Dle rozdělovníku**„Modernizace trati Sudoměřice - Votice“****Dodatečné informace - Dodatek č. 19**

V souladu s ust. § 98 zákona č. 134/2016 Sb., o zadávání veřejných zakázek, v platném znění a s odvolání na znění článku 7 Dílu 1 - Požadavky a podmínky pro zpracování nabídky, Části 2 - Pokyny pro dodavatele Zadávací dokumentace, odpovídáme na dotazy dodavatele takto:

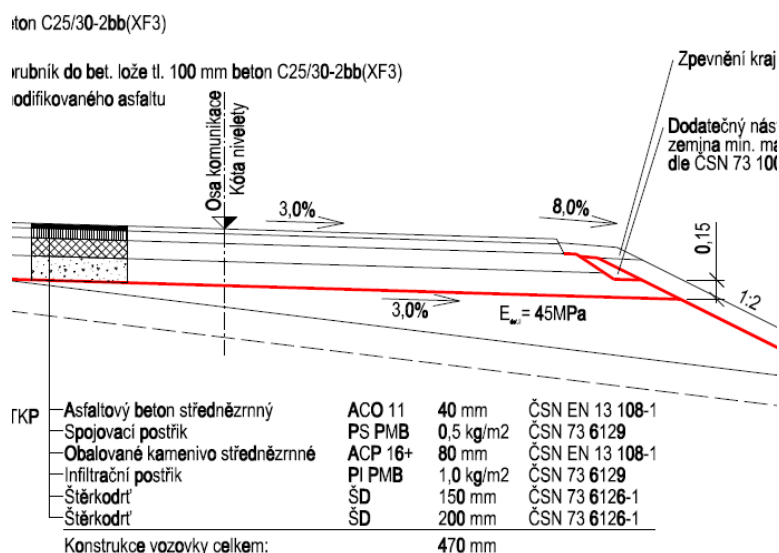
SO 71-30-07.1 asfaltové vrstvy komunikace jsou i po opravě špatně!

28	574E46	ASFALTOVÝ BETON PRO PODKLADNÍ VRSTVY ACP 16+, 16S TL. 50MM	M2	4 264,000
200	574A33	ASFALTOVÝ BETON PRO OBRUSNÉ VRSTVY ACO 11 TL. 40MM	M2	3 807,000

Kromě chybné tloušťky ACP doporučujeme ještě jednou přeměřit plochu vozovek – vzhledem k tomu, že má téměř polovina vozovky jednostranně obrubu, tak se nám zdá rozdíl mezi podkladní a obrusnou vrstvou příliš veliký. Jedna z výměr není pravděpodobně správná, neboť rozšíření podkladní vrstvy proti obrusné nemůže být v řádech stovek metrů.

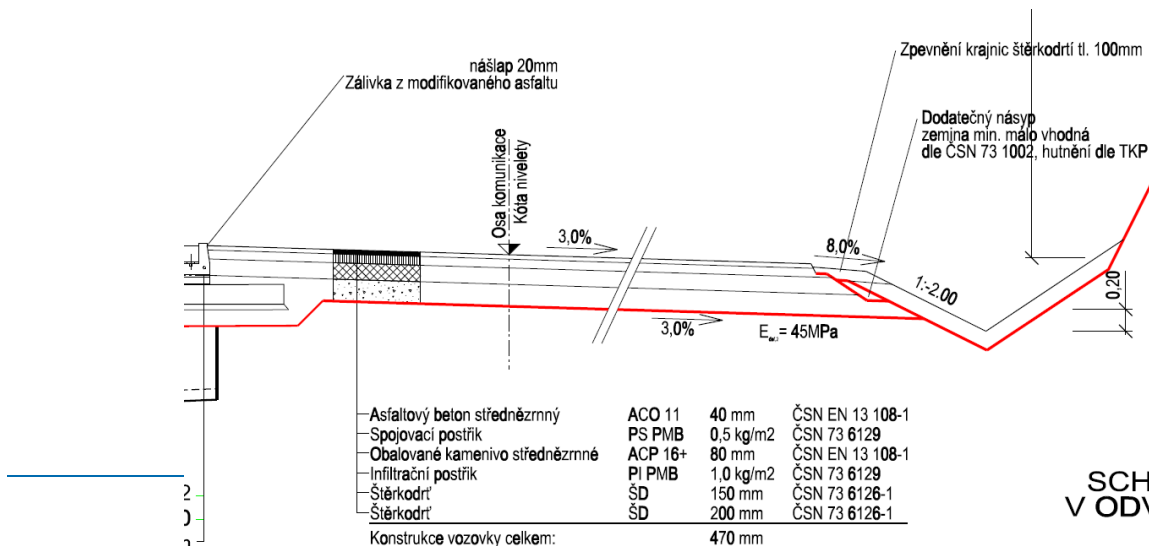
SO 71-30-07.3 chybný popis a tloušťka pol. 24 a chybí položka pro zálivku asfaltem

24	574E98	ASFALTOVÝ BETON PRO PODKLADNÍ VRSTVY ACP 22+, 22S TL. 100MM	M2	1 098,000
----	--------	---	----	--------------

Mezi závěrnou zídou a asfaltovou vozovkou má být provedena asfaltová zálivka – ve VV položka chybí.

Příčný řez z PD

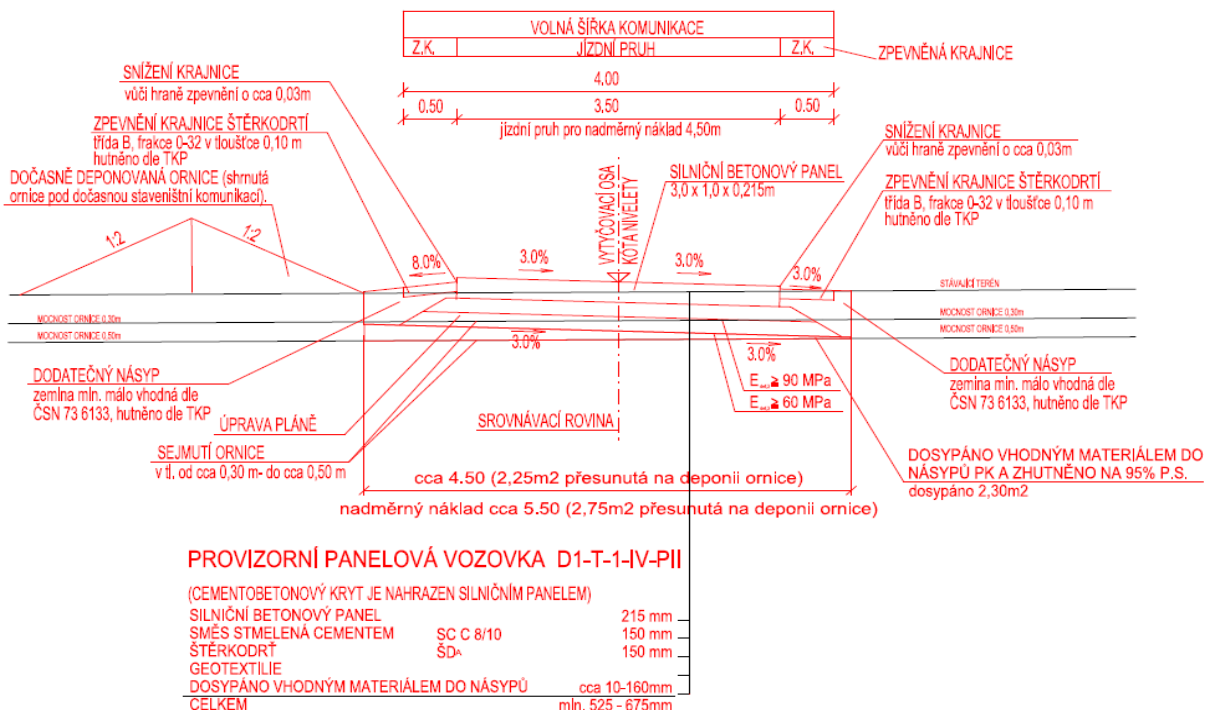
22	56213	VOZOVKOVÉ VRSTVY Z MATERIÁLŮ STABIL CEMENTEM TL DO 150MM	M2	21 850,000
23	56334	VOZOVKOVÉ VRSTVY ZE ŠTĚRKODRTI TL. DO 200MM	M2	21 850,000
24	58303	KRYT ZE SINIČNÍCH DÍLCŮ (PANELŮ) TL 210MM	M2	21 850,000

Dotaz: Opraví zadavatel výkaz výměr?

Příčný řez z PD

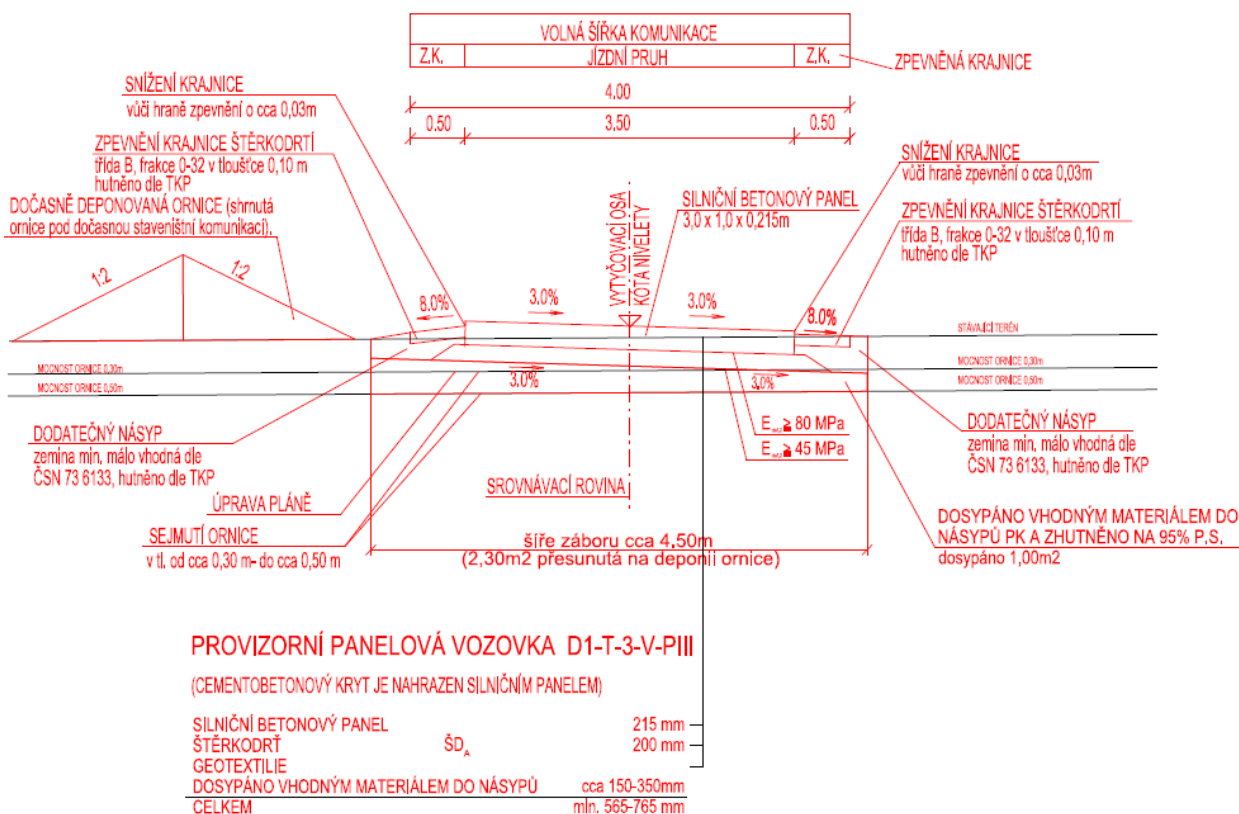
SO 74-32-01.1 Staveništní komunikace - Polní cesty - lehká doprava – chybí rozšíření vrstev směrem dolů

Dotaz: Opraví zadavatel výkaz výměr?
